新規制基準適合性審査申請

－使用済燃料貯蔵槽における  
燃料損傷防止対策の有効性評価

平成30年6月15日

東北電力株式会社

図2 燃料プール水位の推移(想定事故2)

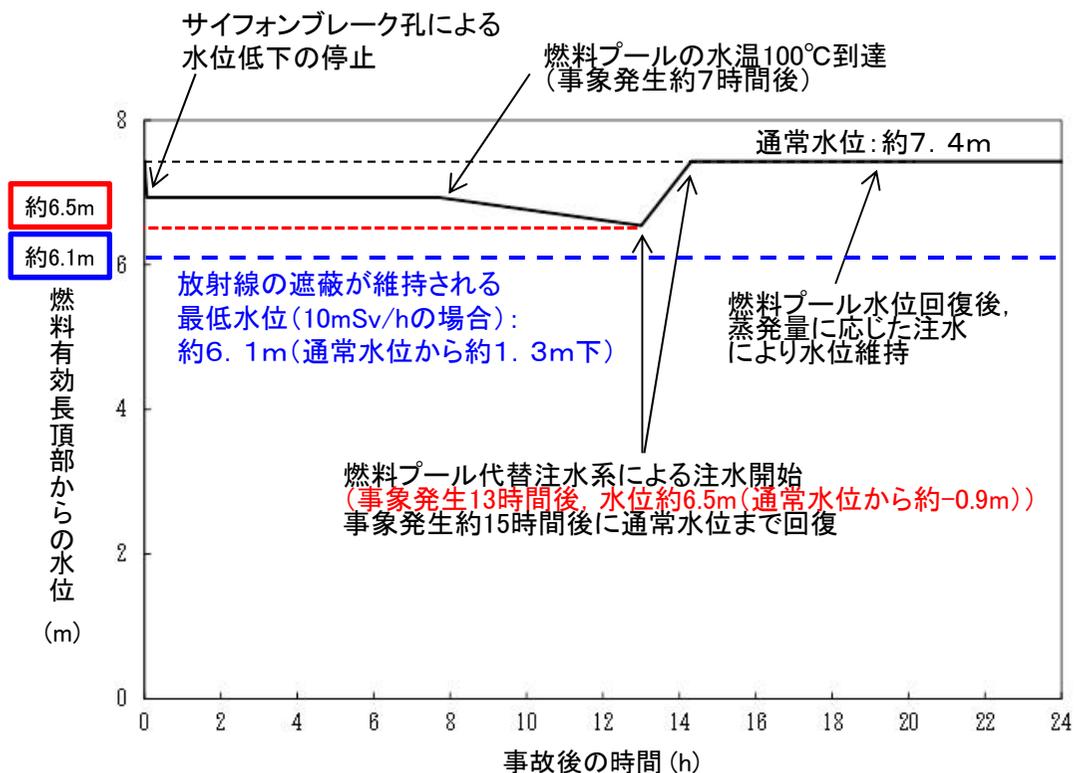
No	分類	項目	審査会合日	回答
1	指摘事項	想定事故2の燃料プールの初期温度を100℃とした不確かさの評価において, 遮へいが維持される水位までの時間約10.8 時間に対し, 有効性評価では注水可能となる時間を13 時間後としている。約10.8時間以降は, 高線量環境下での作業となるため, 被ばく線量の観点から常設配管による対応についても検討すること。	H29. 12. 26	燃料プール周辺の線量率上昇時, スロッシング発生時等においても確実な対応が可能となるよう, 燃料プール代替注水系(常設配管)を重大事故等対処設備と位置付けることとした。
2	指摘事項	想定事故1 及び想定事故2 が発生した場合の対応について, 注水ヘッダ及びホースを使用して使用済燃料プールに注水するとしているが, これらの設置に係る作業成立性を説明するとともに, 注水ヘッダ及びホースを車両等で運搬・敷設するのであれば, これらの規制要求上の位置付けについても整理して提示すること。	H29. 12. 26	注水用ヘッダ及びホースの運搬・設置は, ホース延長回収車を用いて行うこととしていることから, ホース延長回収車については, 重大事故等対処設備と位置付けることとした。
